Sujet : [INTERNET] BOUCHE Romain - Enquête publique - Remarques sur projet Unitech

Objet : enquête publique relative au projet d'installation d'une laverie de linge radioactif et d'un atelier de décontamination, par la société UNITECH

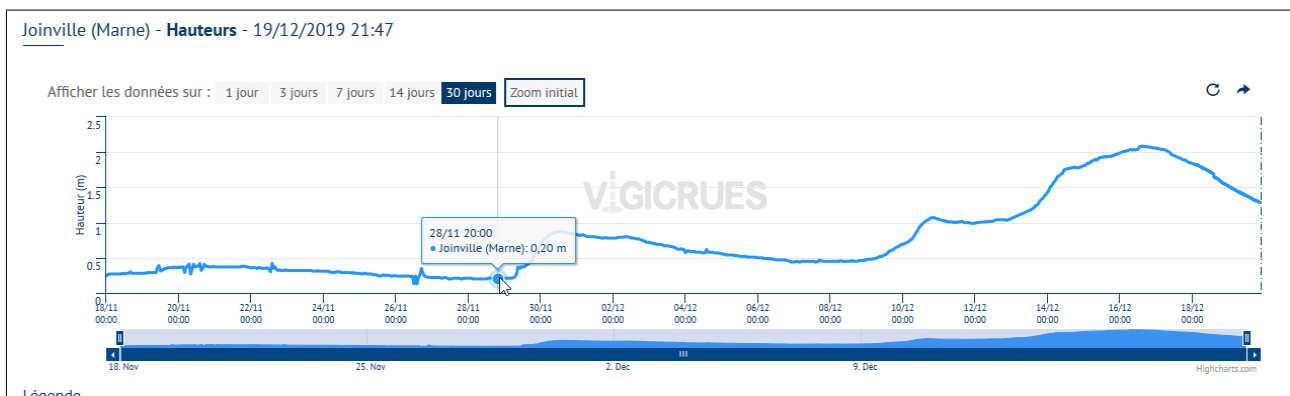
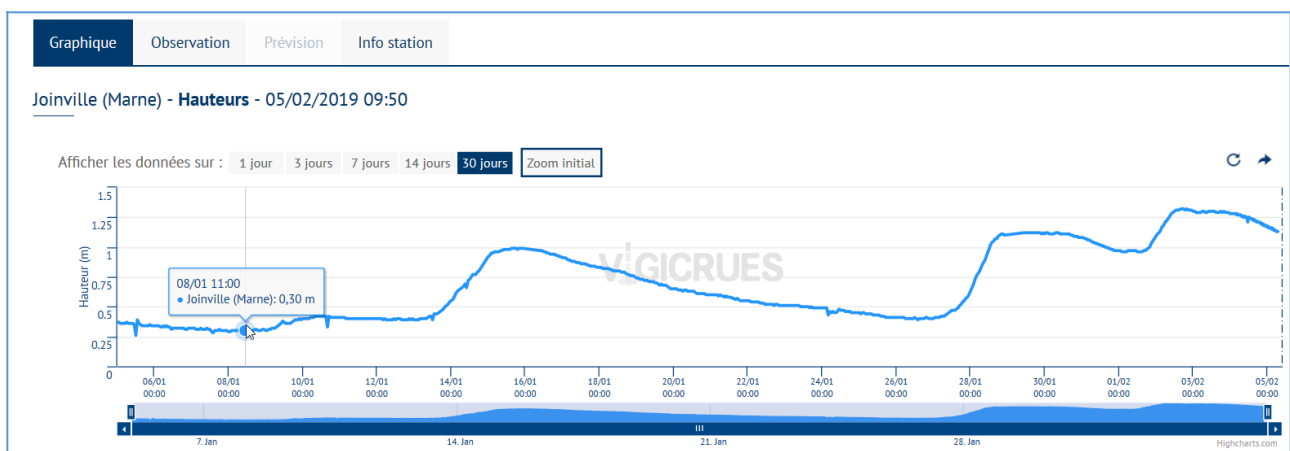
L'annexe 57 du présent dossier d'enquête publique évoque l'existence de 3 piézomètres devant être forés pour le compte de l'entreprise UNITECH. Si les positions de ces appareils figure en annexe 49, leurs profondeurs ne semble pas mentionnée, encore moins la hauteur de chambre / crépine de ceux-ci. Ces appareils exposent-ils des systèmes aquifères à des risques de contamination, notamment en cas d'accident ? Si oui, alors ceci pourrait conduire à des risques immédiats pour les nappes environnantes.

Le schéma de principe retenu pour le rejet est présenté sur les figures ci-après :

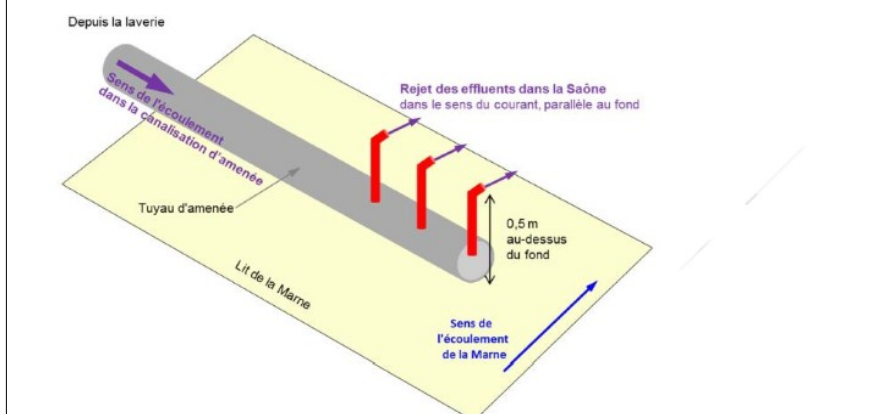
Aussi, les diffuseurs sont placés depuis le fond à 50cm de hauteur, alors même que les hauteurs d'eau en période d'étiage sont inférieures à 50cm, assurément.... Voir à titre d'exemple la hauteur d'eau à 30cm à Joinville, le 08/01/2019, au droit de la station de mesure « Vigicrues », ou encore en novembre 2019 (20cm).

Enfin, comment ces diffuseurs seront-ils protégés d'éventuels chocs causés par des embâcles charriés au gré des crues ?

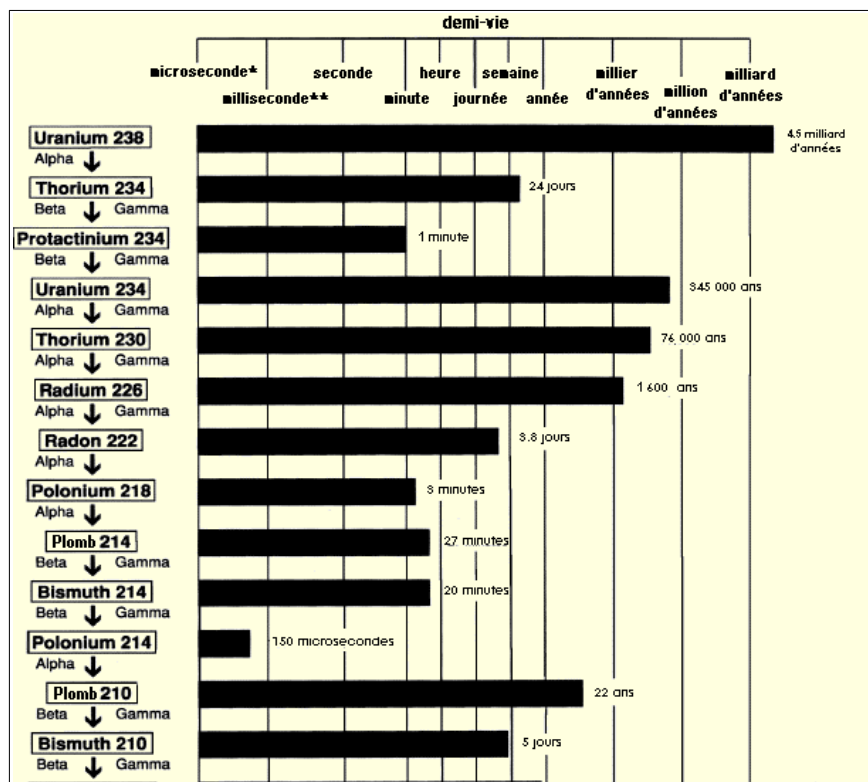
...puis ce diamètre 30mm en page 265 de l'étude d'impact :

Ainsi, le projet n'est pas compatible avec les simulations calculées.
